*Ministero dell' Ambiente
e della Tutela del Territorio e del Mare*

DIREZIONE GENERALE PER LE VALUTAZIONI
E LE AUTORIZZAZIONI AMBIENTALI

OGGETTO:[ID_VIP 4559] VALUTAZIONE PRELIMINARE AI SENSI DELL'ART. 6, C.9 DEL D.LGS.152/2006 E SS.MM.II. PROGETTO "INTERRAMENTO PARZIALE DELLA LINEA 220 KV T.225 GLORENZA-TIRANO-PREMIADIO" - NOTA TECNICA.

Analisi e valutazioni

Fig. 1 Inquadramento dell'area di intervento con particolare riferimento ad alcune aree tutelate ai sensi del D.Lgs 42/04

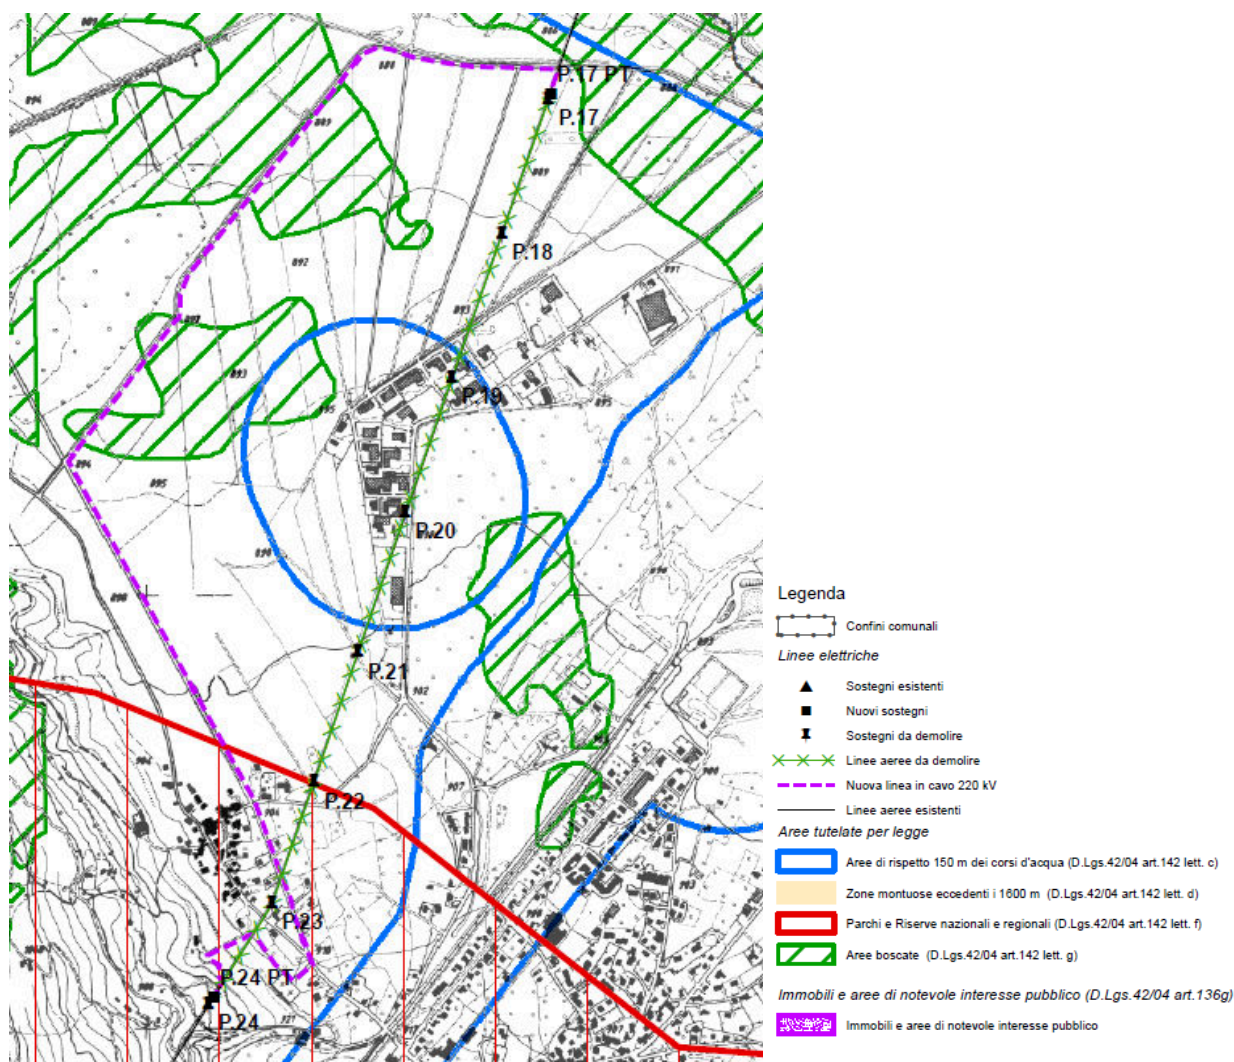
L'area di intervento è interessata in più parti da vincoli paesaggistici ai sensi dell'art. 142 del D. Lgs. 42/04 per la presenza delle seguenti aree tutelate per legge: fasce di rispetto fluviale, territori coperti da boschi ed aree ricadenti all'interno del Parco nazionale dello Stelvio.

Pur non essendo direttamente interessati dall'intervento, nell'ambito di studio sono inoltre presenti aree archeologiche a circa 230 m e monumenti architettonici vincolati, a circa 120 m dall'intervento.

L'intervento ricade invece totalmente, e quindi per uno sviluppo lineare di m. 2.250, nell'area IBA 041 Parco nazionale dello Stelvio. L'area invece non ricade direttamente in siti della Rete Natura 2000 pur essendo presenti due siti a distanza piuttosto prossima e, per la precisione la ZSC "Prati aridi rocciosi di Agumes", posta a 535 m di distanza, e la ZSC/ZPS "Biotopo ontaneto di Sluderno", posta a 280 m di distanza. A distanza di 90 m è inoltre presente il monumento naturale 068_G02 "Zona umida nei dintorni di Agumes".
